PREVOST

BULLETIN DE GARANTIE

BG25-01A

DATE :	Mars 2025	SECTION :	18 CAROSSERIE
EXPIRATION:	Mars 2027		
SUJET :	INFILTRATION D'EAU DANS LES PANNEAUX MODESTIES

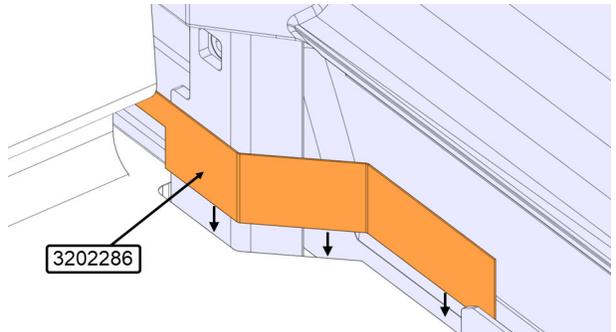
4. Glisser la tôle 3202286 entre le plancher et la structure du panneau modestie.

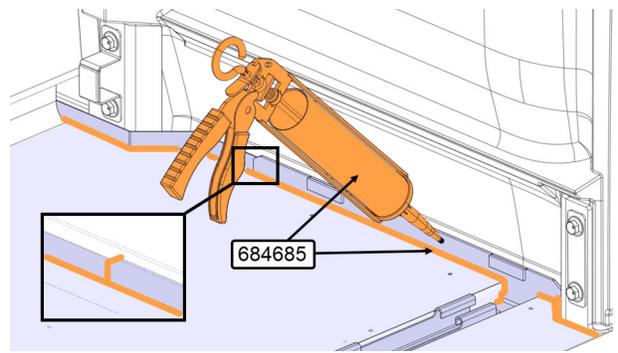
5. Appliquer le scellant 684685 sur le joint entre le panneau modestie et le plancher et le rail du siège.

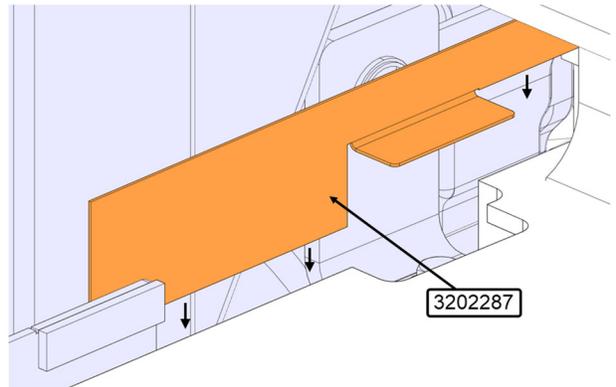
4. Glisser la tôle 3202287 entre le plancher et la structure du panneau modestie.

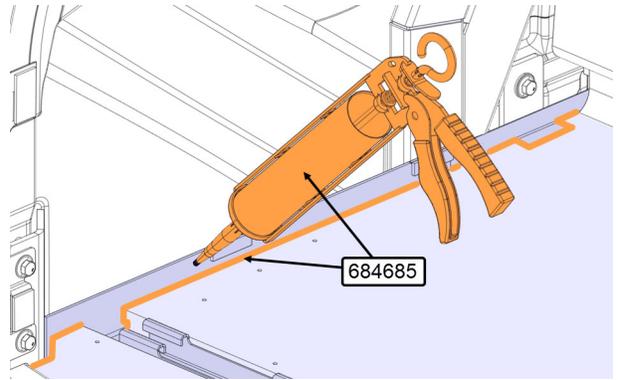
5. Appliquer le scellant 684685 sur le joint entre le panneau modestie et le plancher et le rail du siège.
